NOTA VAN VOOROVERLEG

BEHOREND BIJ HET BESTEMMINGSPLAN SCHOUDERMANTEL 6-6A BUNNIK

GEMEENTE BUNNIK

Opdrachtnummer : 99.431
Datum : september 2020
Versie : 2
Auteurs : mRO b.v. / gemeente Bunnik

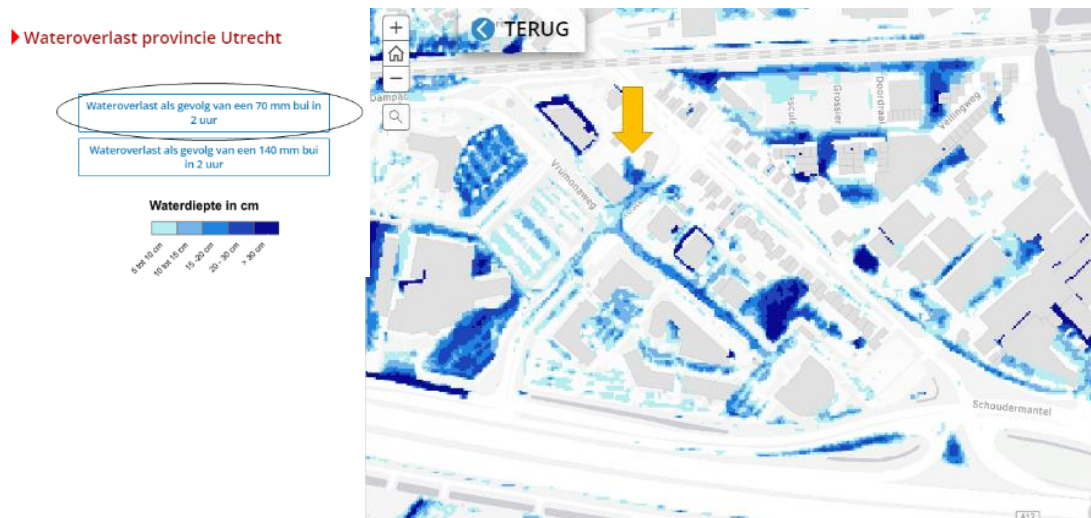
Het HDSR adviseert om in het plan uitgebreider te beschrijven hoe met het hemelwater wordt omgegaan in een extreme situatie.

Uit de klimaat stresstest blijkt dat dit een plek is waar nu veel regen naar toe stroomt (laagste plek). Ter verduidelijk is een figuur bijgevoegd.

Water zou dan ook de ondergrondse parkeergarage in kunnen stromen. Hoewel de bodem goed geschikt is voor infiltratie, is niet bekend of dit genoeg is om grote buien aan te kunnen.

Geadviseerd wordt om het onderwerp klimaatadaptatie uitgebreider te beschrijven, te meer omdat het plan veel potentie heeft om hiermee goed om te gaan. In deze versie van het plan is dat nog niet volledig uitgewerkt.

Het oorspronkelijke uitgangspunt om bij de herontwikkeling van het terrein een infiltratiesysteem aan te leggen met 40 mm per m² afgekoppeld verhard oppervlak wordt gewijzigd en aangepast in 45 mm per m². Dit betekent dat op basis van de nu voorliggende plannen uitgegaan dient te worden van een infiltratievoorziening van ca. 92 m³. Hoe hieraan invulling wordt gegeven is in detail nog niet bekend.

Wel wordt gedacht om een tweetal wadi's te creëren; één parallel aan de Schoudermantel en één in het binnenterrein van het woningbouwcomplex. Ook is het plan om de bestrating zoveel mogelijk in halfverharding uit te voeren, met een grote mate van doorlatendheid, en eventueel voorzien van grindkoffers/infiltratiekratten. Dit geldt ook voor de parkeerplaatsen grenzend aan de binnentuin.

Bovendien wordt gedacht om gebruik te maken van sedum op de platte dakvlakken van het woningbouwcomplex, zodat hemelwater ook daar gebufferd kan worden. In de nu voorliggende plannen gaat het dan om een drietal dakvlakken van het beoogde woningbouwcomplex; op de hoek

Schoudermantel/ Kosterijland, het platte dakvlak aan dan Kosterijland en op de hoek Vrumonaweg/ Kosterijland.

De plantoelichting wordt hierop aangevuld, maar bedacht moet worden dat deze aspecten pas nader worden uitgewerkt en definitief bekend zijn bij de uitwerking van de bouwplannen. De architect en initiatiefnemer zullen hiervoor specifieke expertise raadplegen en hiermee in overleg treden met de constructeur, alsook de gemeente.

Verder is het inderdaad bekend dat de planlocatie in een gebied ligt waar relatief veel hemelwater naar toe stroomt, en dan met name vanuit de Kosterijland.

De initiatiefnemer van het plan zal zorgdragen voor een goede afwatering, en dan ook specifiek in relatie tot de halfverdiepte parkeergarage. In dit kader zullen vanuit installatietechnisch oogpunt de noodzakelijke maatregelen getroffen worden. Ook dit zal bij de uitwerking van de bouwplannen, en in overleg met de constructeur, nader in beeld gebracht worden.
